SOUHLASNÉ STANOVISKO PROJEKTANTA

Dohoda o provedení zajištění objektu [REDAKCE] následném založení stavební jámy P7B

Řešení viz. obrázek - červená čárkovaná čára - výztužná trubka; zeleně označená část šikmé rozpěry - ocelové převázky (HEB) zasahuje na sousední pozemek.

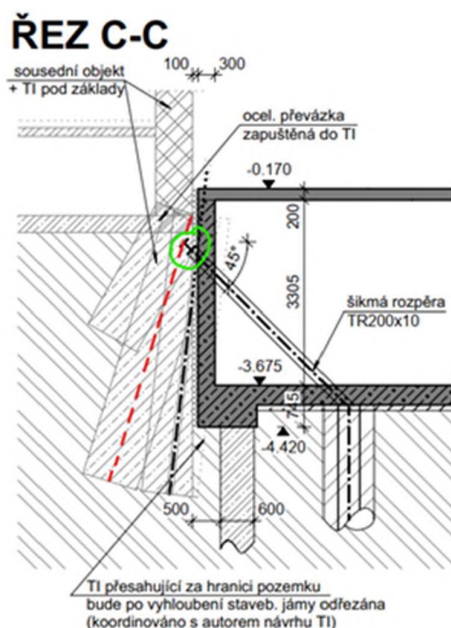
[REDAKCE] navrhuje k zajištění svého objektu tři řady sloupů tryskové injektáže prováděné z pozemku ve vlastnictví Prahy 7. Výztužnou trubku umístí [REDAKCE] do druhé řady sloupů tryskové injektáže. Část tryskové injektáže na pozemku ve vlastnictví Prahy 7 bude odřezána při přípravě stavební jámy pro projekt P7B. Projekt Městského bytového domu Za Papírnou bude ve fázi realizace zasahovat na pozemek ve vlastnictví [REDAKCE] ocelovou převázkou (HEB profil) se šikmými rozpěrami pro účel zajištění stavební jámy. Investor sousedního záměru [REDAKCE] s tímto řešením souhlasí).

[REDAKCE] se na tomto řešení po řadě vzájemných jednání shodli, za [REDAKCE] se jedná o optimální řešení pro zajištění stavební jámy projektu Městského bytového domu Za Papírnou a následnou realizaci.
